**Piano di Classificazione Acustica**

**Controdeduzioni**

## **PIANO DI CLASSIFICAZIONE ACUSTICA CONTRODEDUZIONI ALLE OSSERVAZIONI**

### **Allegato A.1 - Relazione illustrativa delle controdeduzioni alle osservazioni**

Individuazione dell'area oggetto di osservazione - proposta di modifica

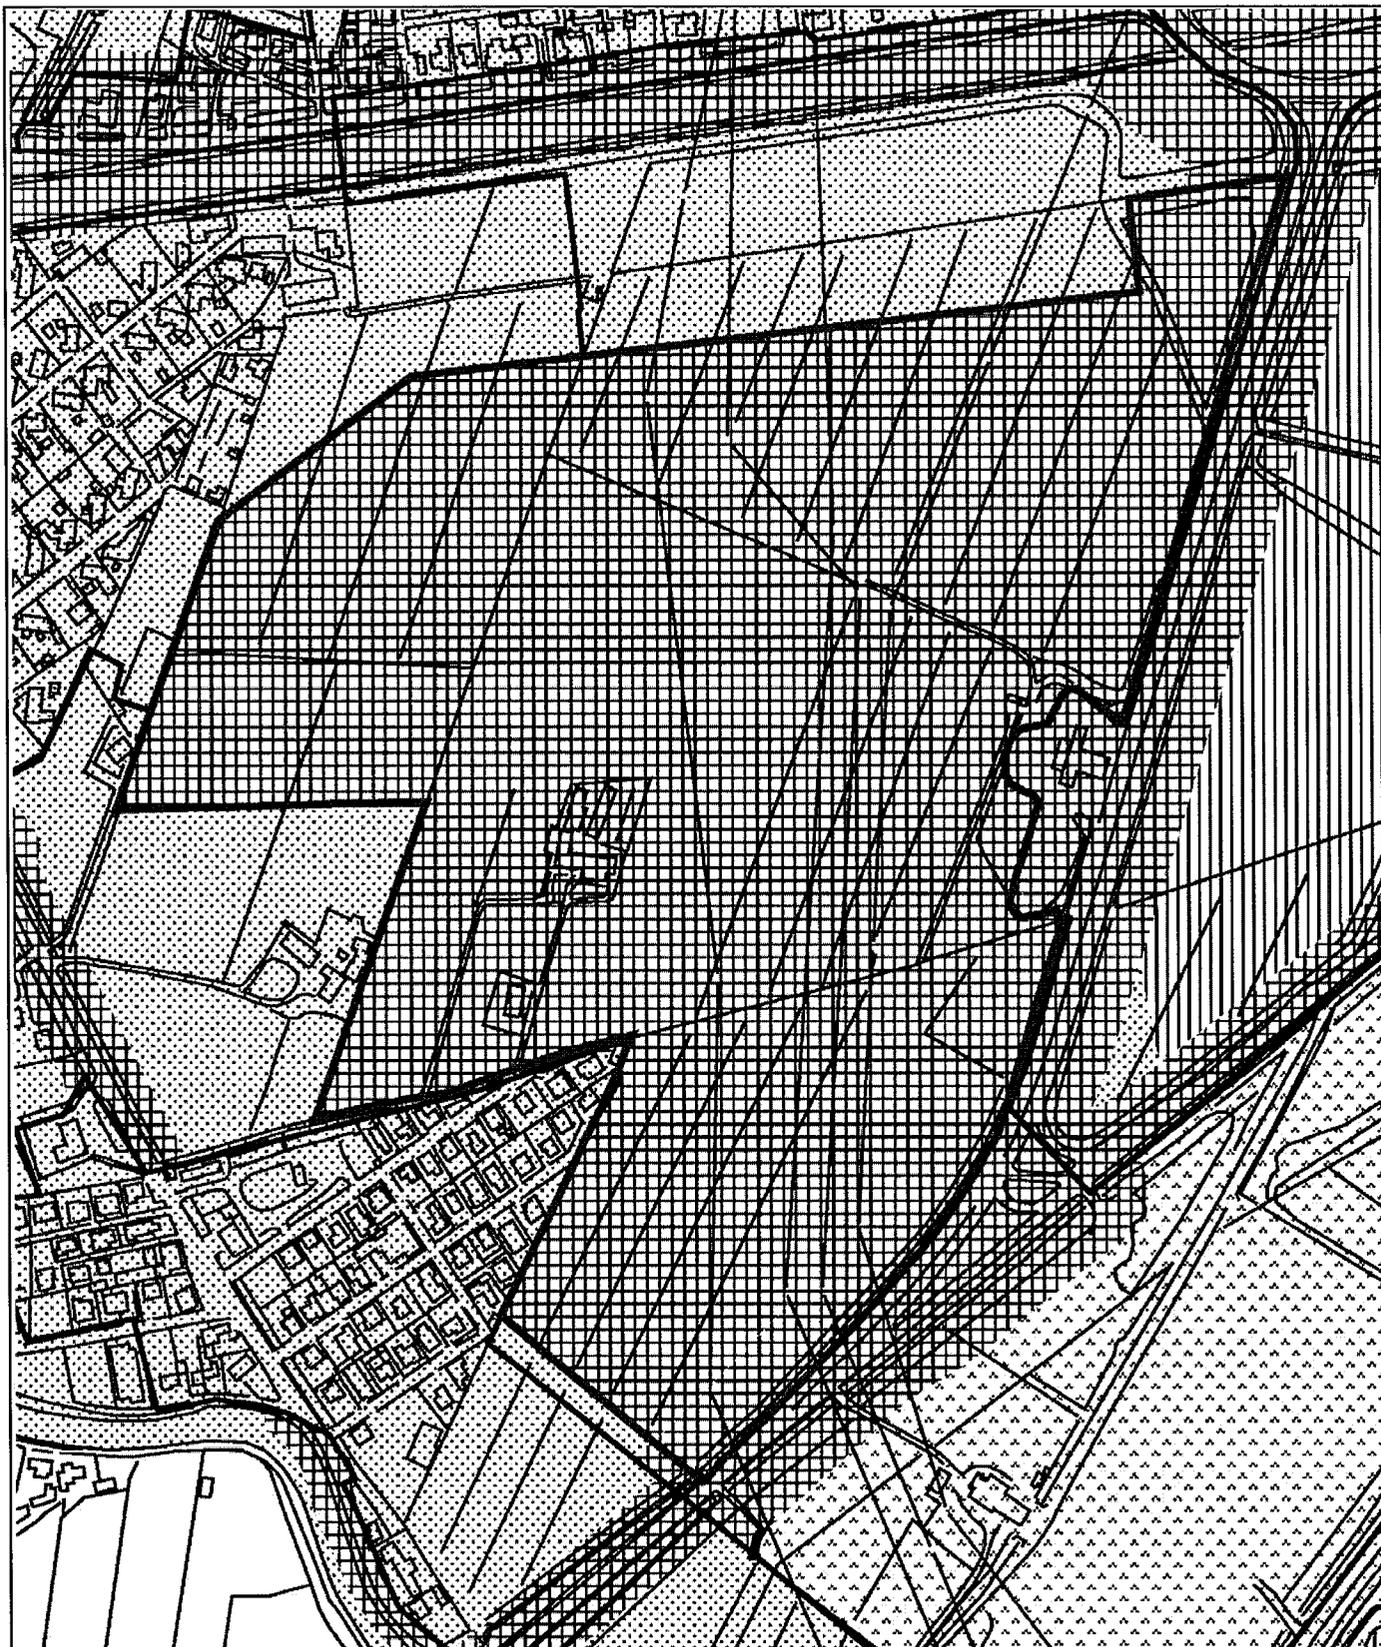
OSSERVAZIONE - PROPOSTA DI MODIFICA N. 10 . 4

Si ritiene accoglibile l'osservazione, trattandosi di errore materiale nella classificazione dell'area in questione.

**PARERE****Favorevole all'accoglimento**Proposta di modifica localizzabile?  sì  no (se Sì, vedi estratto mappa alla pagina seguente)

Individuazione dell'area oggetto di osservazione - proposta di modifica 11 . 1

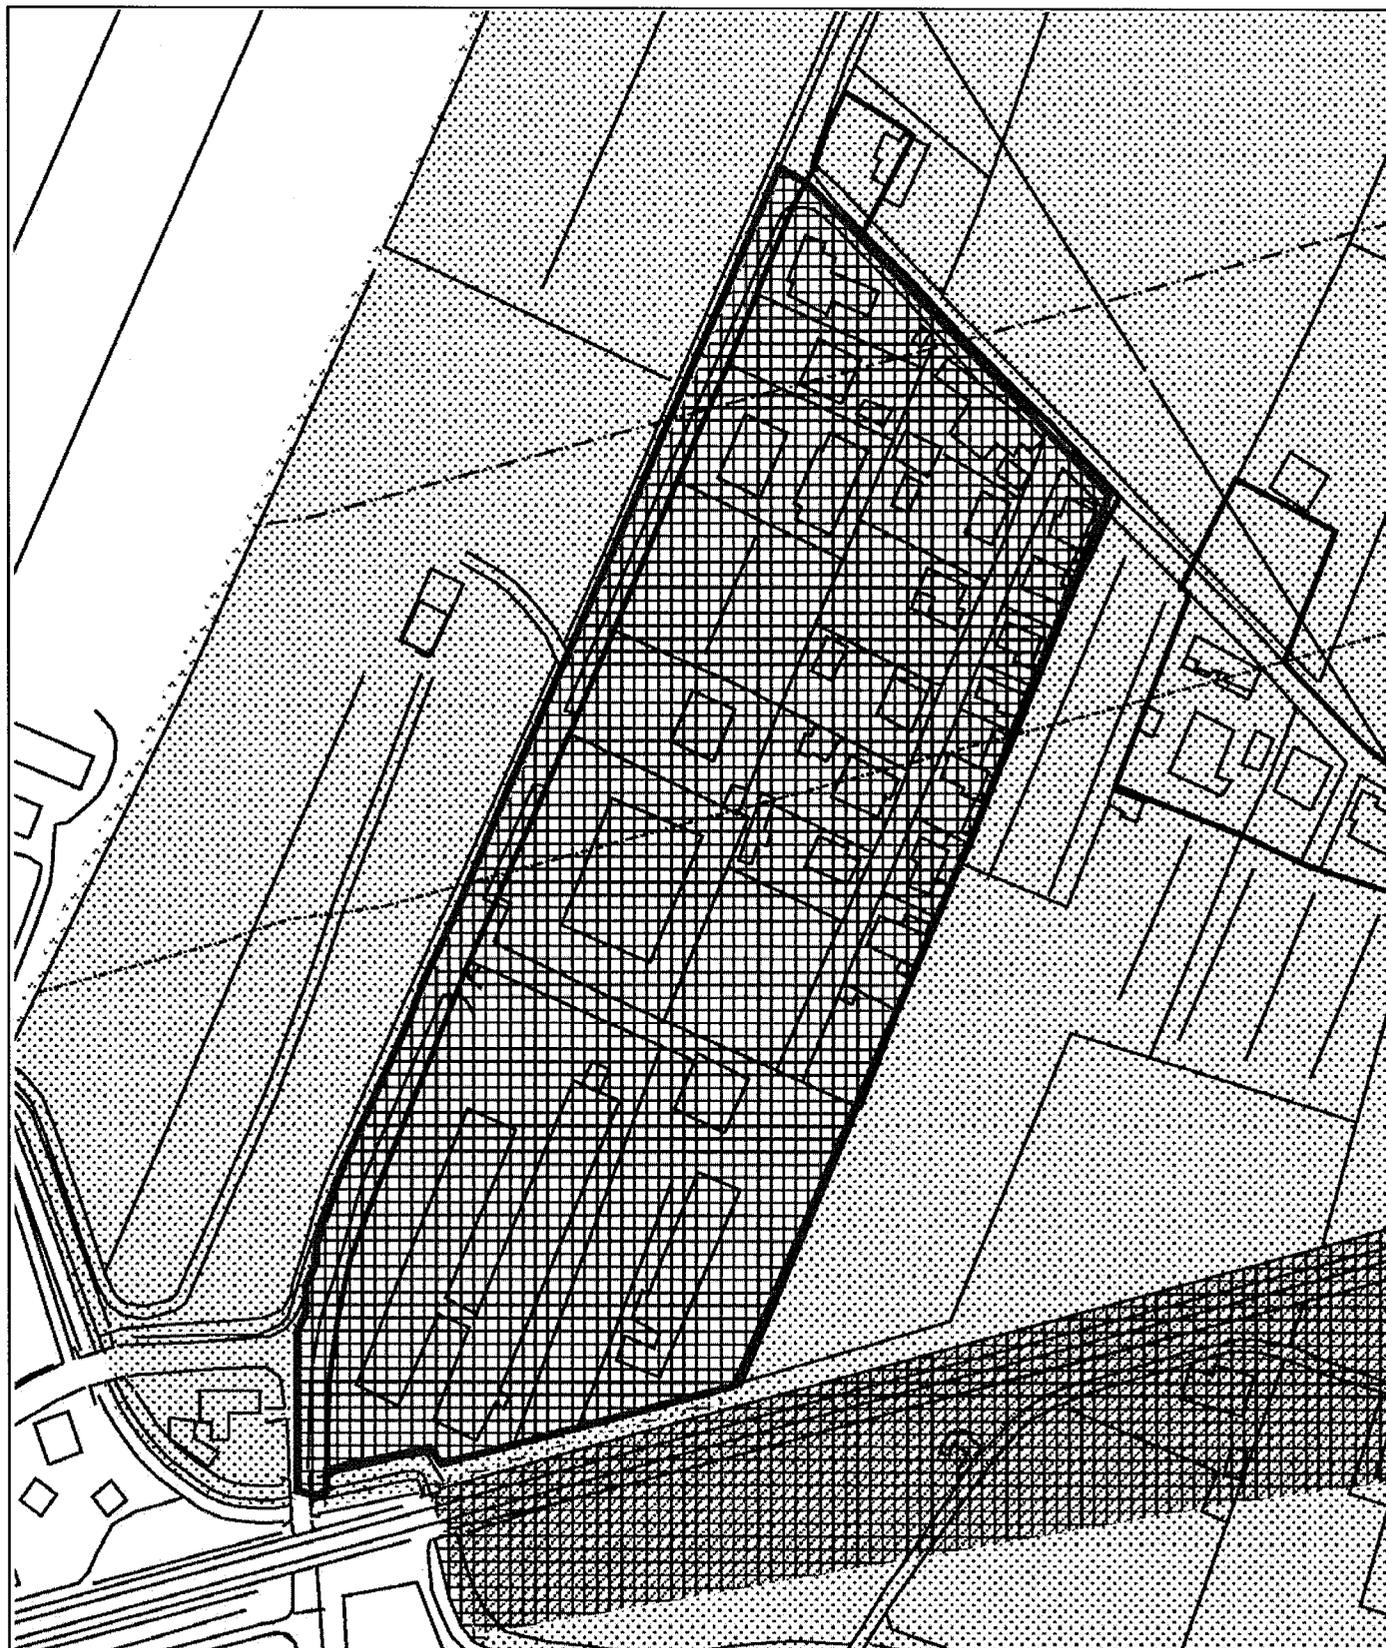
OSSERVAZIONE - PROPOSTA DI MODIFICA N. 11 . 1

**PARERE****Favorevole al parziale accoglimento**
 Proposta di modifica localizzabile?  si  no (se SI, vedi estratto mappa alla pagina seguente)
